TECHNISCHE MITTEILUNG NR. OSB 20-058/2
SERVICE BULLETIN NO. OSB 20-058/2

ERSETZT / SUPERSEDES OSB 20-058/1

Einbau von Öldruckgeber 456180.

Installation of oil pressure sensor 456180.

Bild/Figure 1

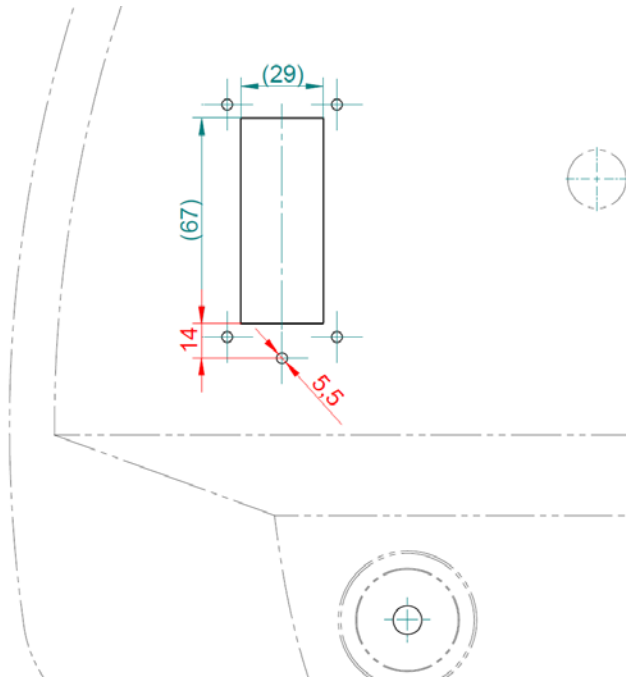
9. Das Kabel 7933B22 von der Öldruckanzeige durch ein Loch im Brandspant unter dem Stecker P2400 durchführen, siehe Bild 1. Das Kabel im Instrumentenbrett mit Kabelbindern P/N PLT1MM30 fixieren.

9. Route wire 7933B22 from the oil pressure indicator via a hole below connector P2400 through the firewall, refer to Figure 1. Fix the wire within the instrument panel using cable ties P/N PLT1MM30.

Bild / Figure 2

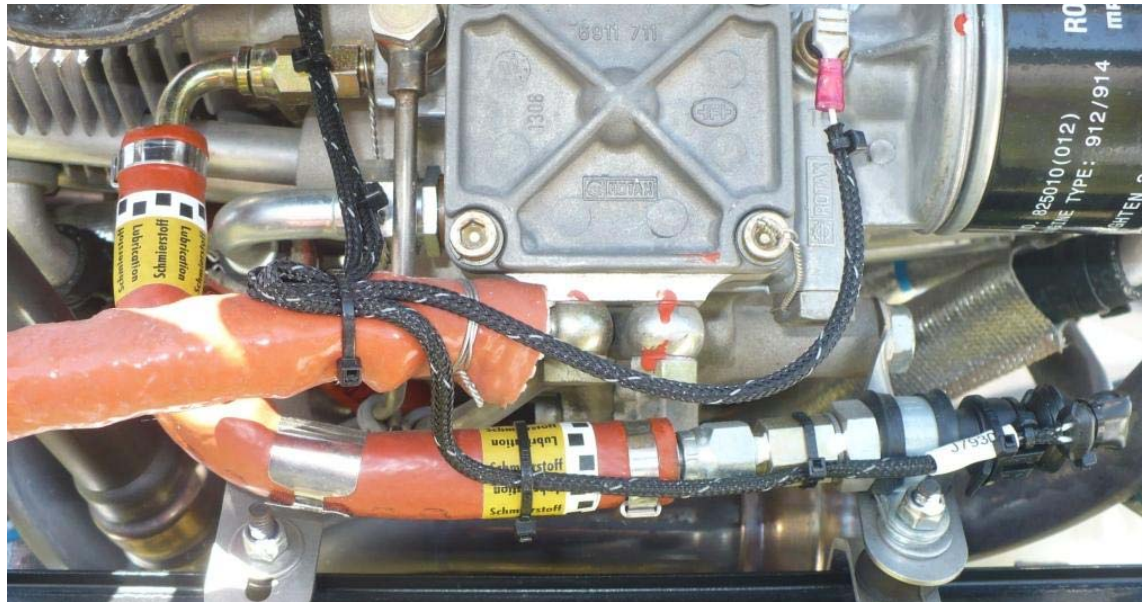
| <p>12. Das Kabel unter dem P 2400 Stecker mit brandhemmender Dichtmasse PR812 abdichten.</p> <p>13. Das Kabel des alten Öldruckgebers abschließen und die Ringzunge abschneiden.</p> <p>14. Falls ein Motor mit Öldruckgeber 456180 eingebaut wird:</p> <ul style="list-style-type: none">• Falls Technische Mitteilung No. 20-31 installiert ist, den Öldruckgeber mit Schlauch zum Motor ausbauen. <p>15. Falls der Öldruckgeber getauscht wird:</p> <ul style="list-style-type: none">• Den vorher eingebauten Öldruckgeber ausbauen.• Falls Technische Mitteilung No. 20-31 installiert ist, den neuen Öldruckgeber mit Adapter TC1-7936-10-30 an den Schlauch anschließen.• Falls Technische Mitteilung No. 20-31 <u>nicht</u> installiert ist, den Öldruckgeber und Schlauch gemäß Zeichnung TC1-7936-10-00 anschließen und den Öldruckgeber mit P-Schelle RSGU_1.16_15W1 an der linken Wasserkühleraufhängung befestigen (siehe auch Bild 2).• Den Öldruckgeber 456180 entsprechend Rotax Service Instruction SI-912-020/SI-914-022 einbauen. | <p>12. Seal the wire under the P2400 connector with sealant PR812.</p> <p>13. Disconnect the wire of the old oil pressure sensor and cut-off the ring terminal.</p> <p>14. If an engine with oil pressure sensor 456180 is installed:</p> <ul style="list-style-type: none">• If Service Bulletin No. 20-31 is installed, remove the oil pressure sensor and the hose between the engine and the oil pressure sensor. <p>15. If the oil pressure sensor is replaced:</p> <ul style="list-style-type: none">• Remove the previously installed oil pressure sensor.• If Service Bulletin No. 20-31 is installed, connect the oil pressure sensor 456180 to the hose with fitting TC1-7936-10-30.• If Service Bulletin No. 20-31 is <u>not</u> installed, connect the oil pressure sensor and the hose to the oil pump of the engine i.a.w. drawing TC1-7936-10-00 and attach the oil pressure sensor with P-clamp RSGU_1.16_15W1 to the left coolant cooler bracket (refer to figure 2).• Install the new oil pressure sensor 456180 according to Rotax Service Instruction SI-912-020/SI-914-022. |

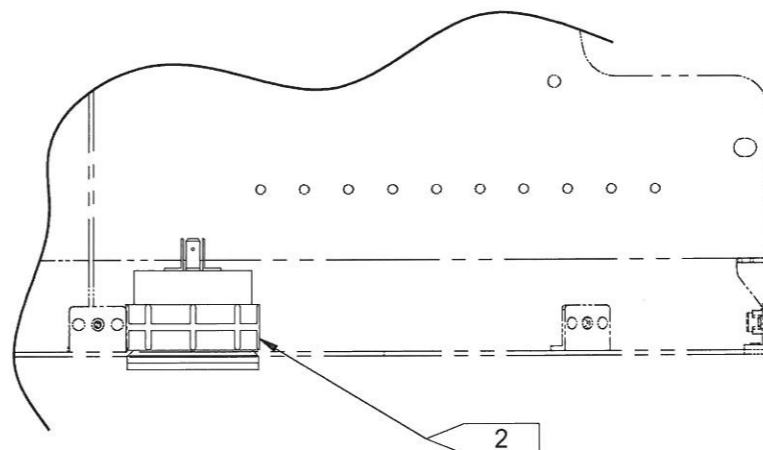
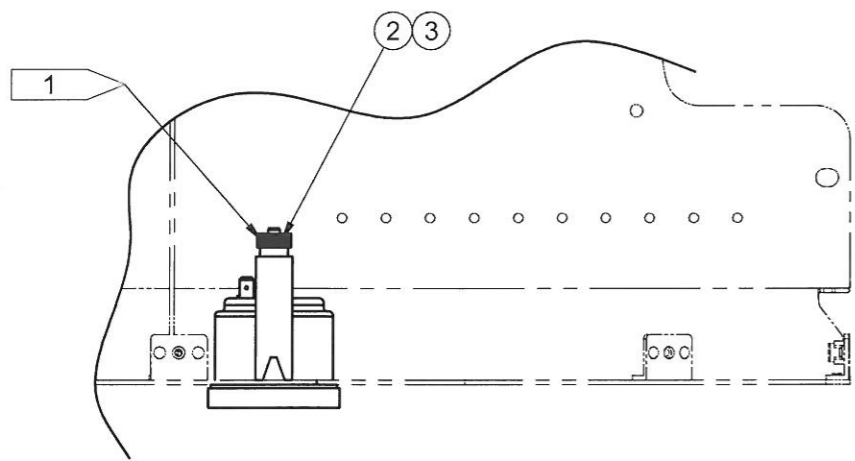
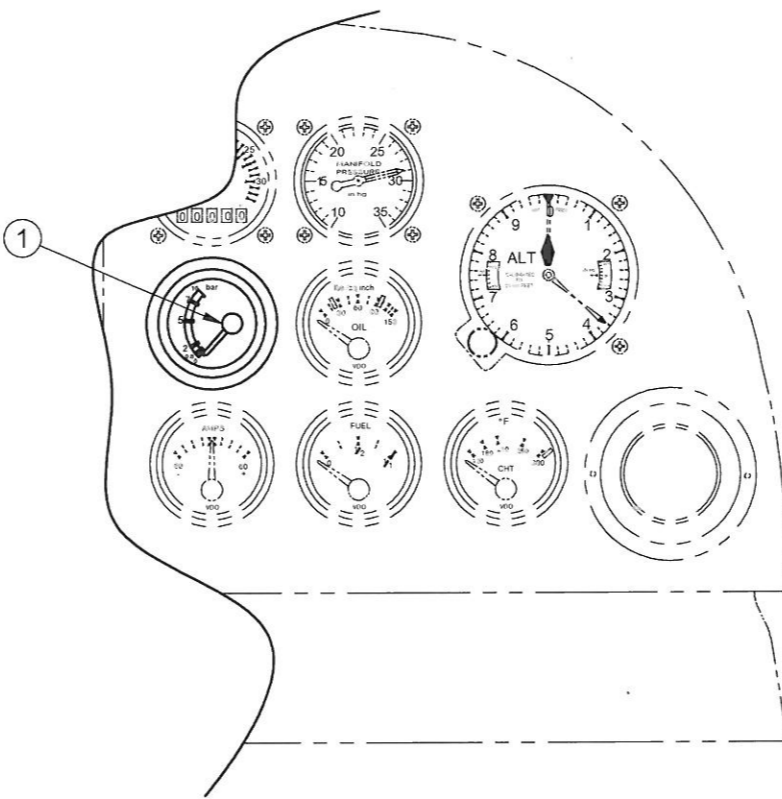
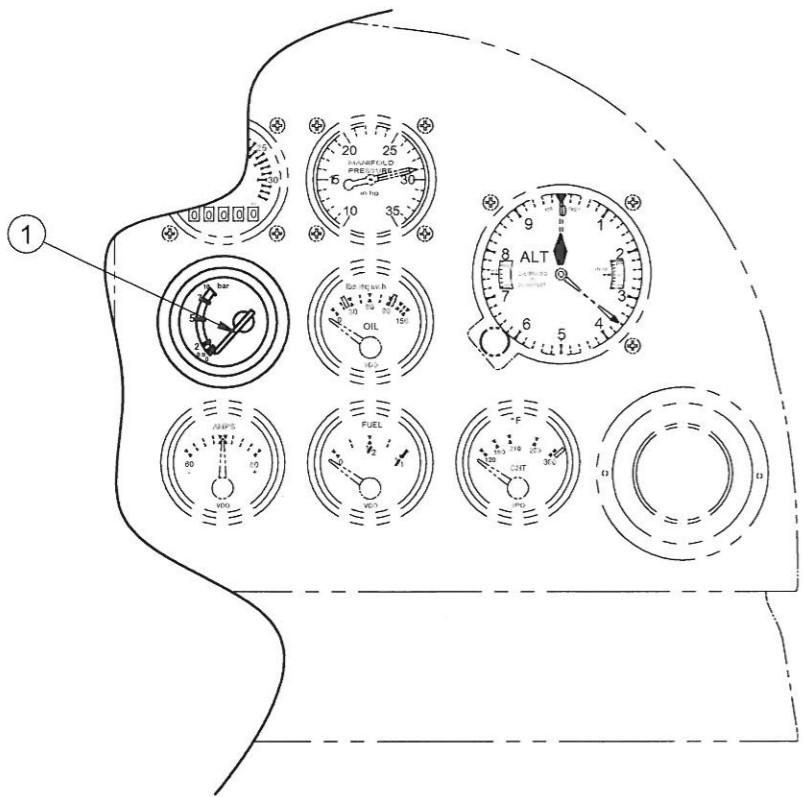
REVISION					
REV	SH	ZONE	DESCRIPTION	DATE	APPROVAL
-	01	ALL	OÄM 36-366 FIRST RELEASE	12.08.11	SEE TB
A	01	ALL	OÄM 36-366/a, Installation of Indicator IE61.2B35.2201 added.	06.03.12	SEE TB

- 1 REPLACE SUPPLIED PLASTIC NUTS WITH ITEM 2 AND 3.
- 2 AFTER TIGHTENING OF THE MOUNTING NUT, SECURE WITH TORQUE-SEAL.

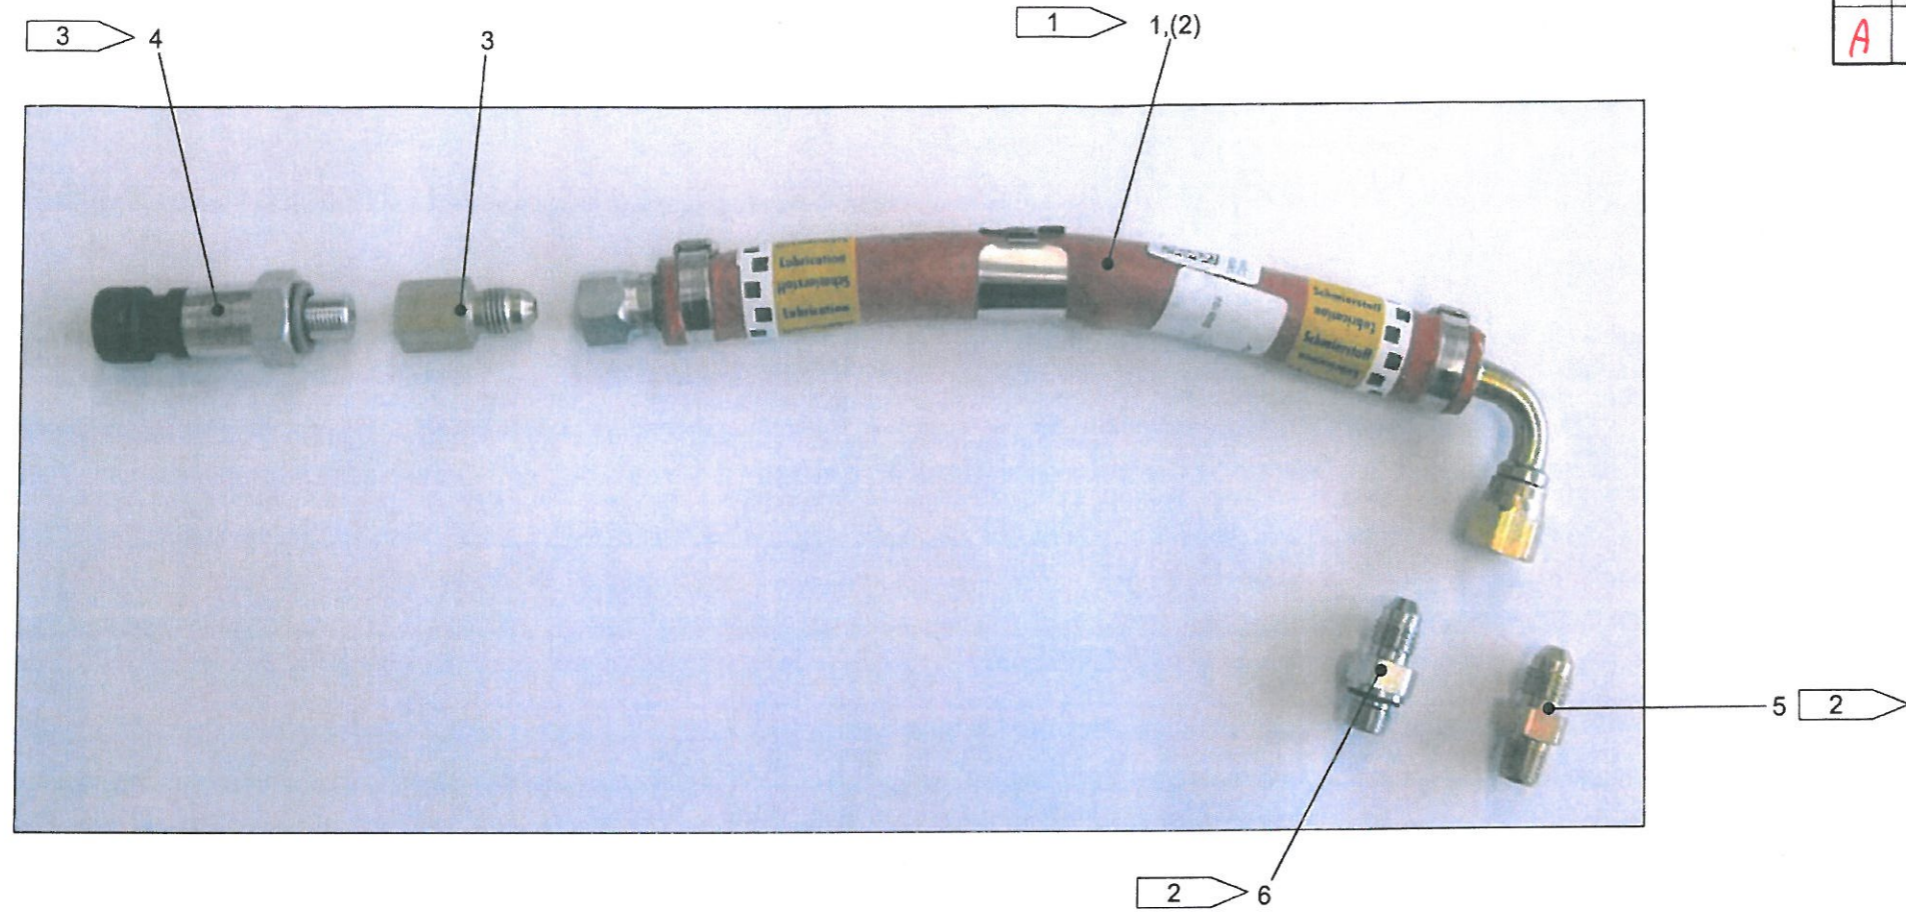
- USE LOCTITE 243 AT ALL CONNECTIONS AND TORQUE TO 15Nm (98 in.lb).
- ASSEMBLY FOR HK 36 TT* SHOWN.

- 1 USE ITEM 1 FOR HK 36 TT* OR ITEM 2 FOR HK 36 T*.
- 2 USE ITEM 5 FOR OIL PUMP HOUSING WITH IMPERIAL THREAD, OR ITEM 6 FOR OIL PUMP HOUSING WITH METRIC THREAD.
- 3 PART OF ENGINE.
912 S AS OF AND INCLUDING S/N 4,924.446
914 F AS OF AND INCLUDING S/N 4,421.150

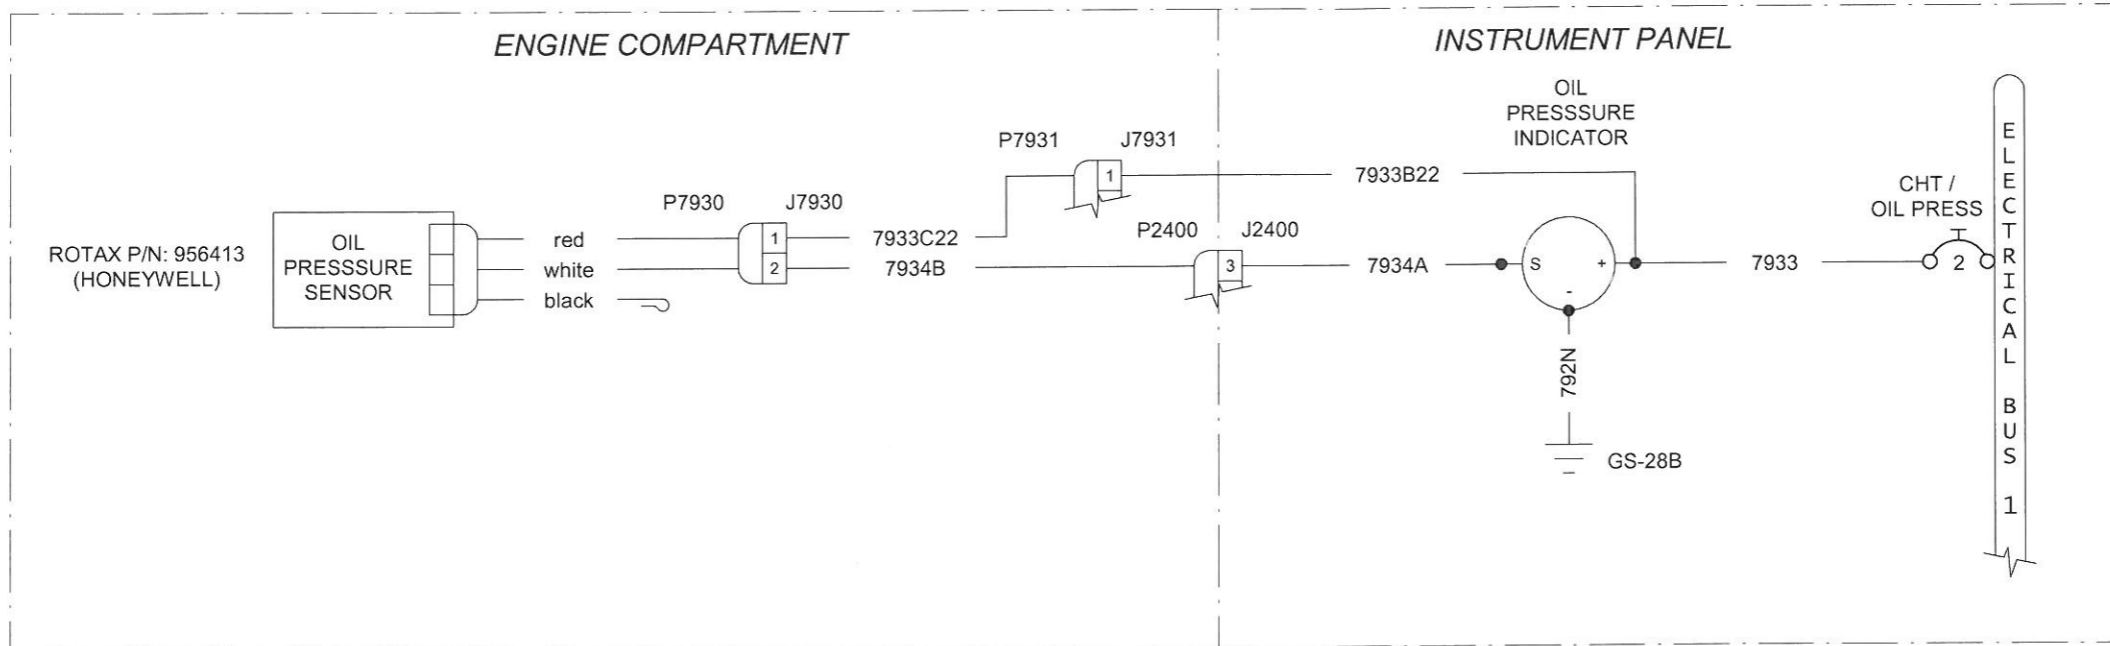
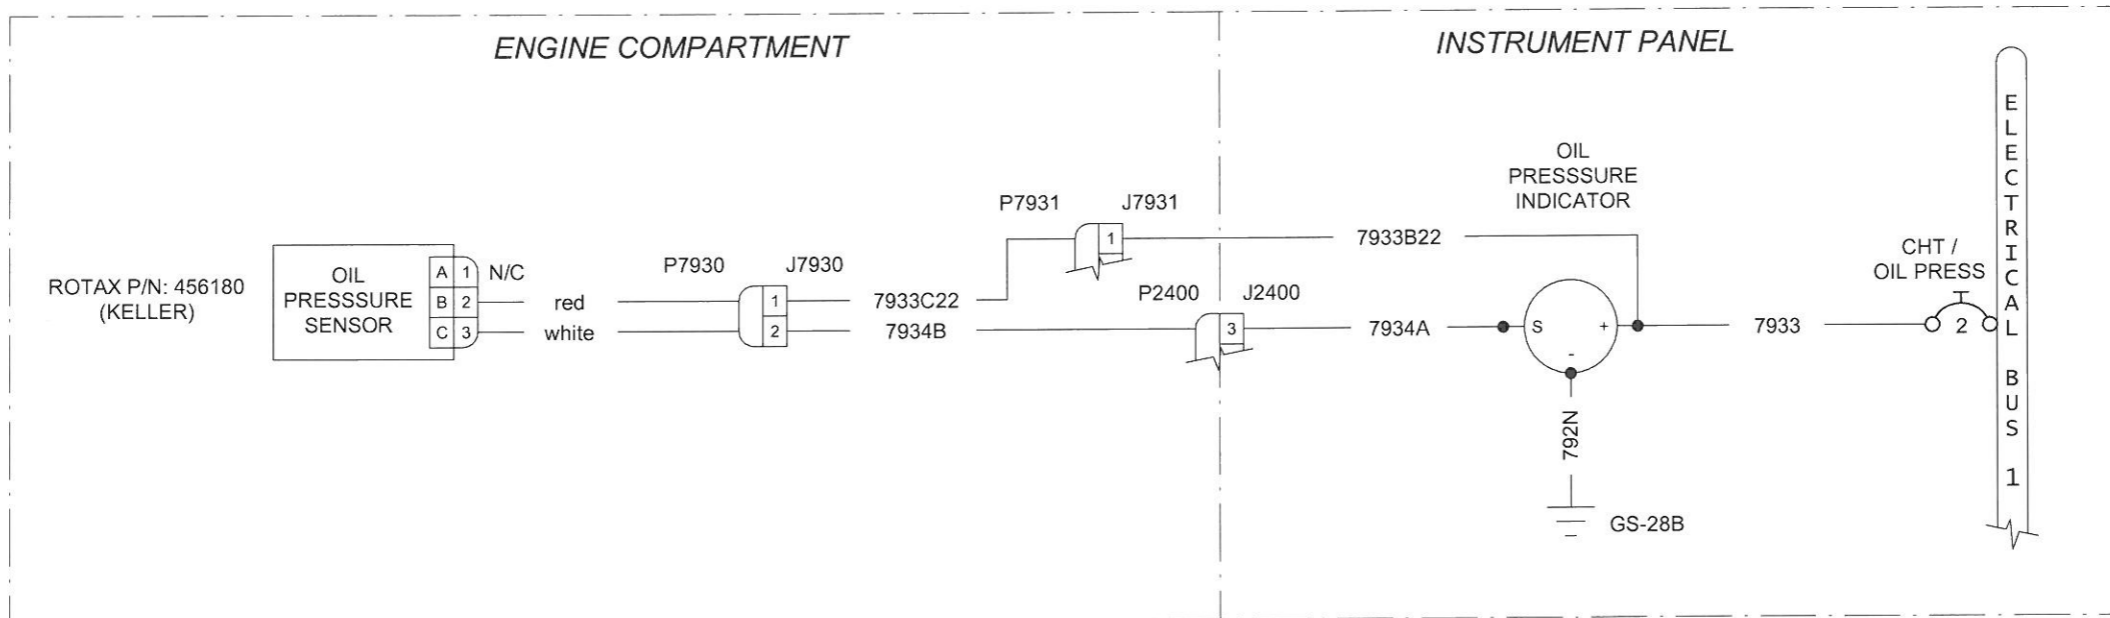
REVISION					
REV	SH	ZONE	DESCRIPTION	DATE	APPROVAL
-	01	ALL	OÄM 20-266 FIRST RELEASE	17.08.11	SEE TB
A	01	ALL	OÄM 20-266/a Alternate oil pressure sensor added.	15.10.13	SEE TB
